Mission régionale d'autorité environnementale
OCCITANIE

Avis sur le projet de centrale solaire sur la commune de Passa (Pyrénées-Orientales)

N°Saisine : 2025-015082

Avis émis le 23 septembre 2025

Figure 3: synthèse des enjeux du milieu naturel (source : dossier)

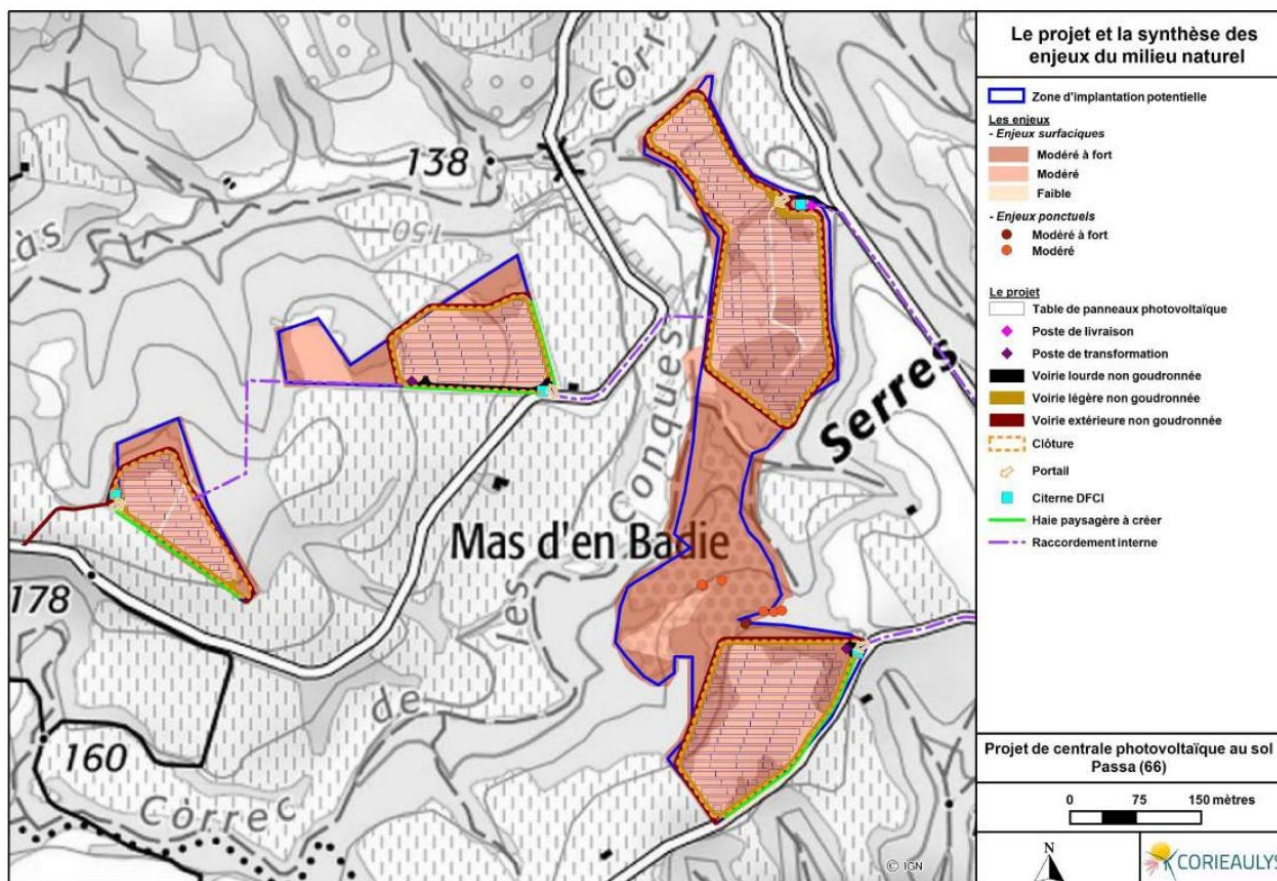
Concernant les habitats naturels et le peuplement floristique, contrairement à ce qui est avancé dans les conclusions, des études récentes démontrent que l'installation de panneaux entraîne une modification des conditions physiques dans l'ombre des panneaux, conduisant à une évolution des milieux et à une perte de biodiversité.

Pour la grande majorité des espèces faunistiques, la modification des peuplements floristiques sous les panneaux entraînera la modification du peuplement des insectes et par voie de conséquence de leurs prédateurs (reptiles, oiseaux, mammifères, ...). La modification de tous les peuplements floristiques et faunistiques doit être réévaluée dans le dossier. Enfin, la présence des panneaux entraînera une plus grande difficulté d'accès aux proies pour certaines espèces de rapaces.

La MRAe recommande de revoir à la hausse les impacts du projet sur les habitats naturels, la flore et tous les taxons faunistiques présents sur ou à proximité de la zone d'implantation potentielle.
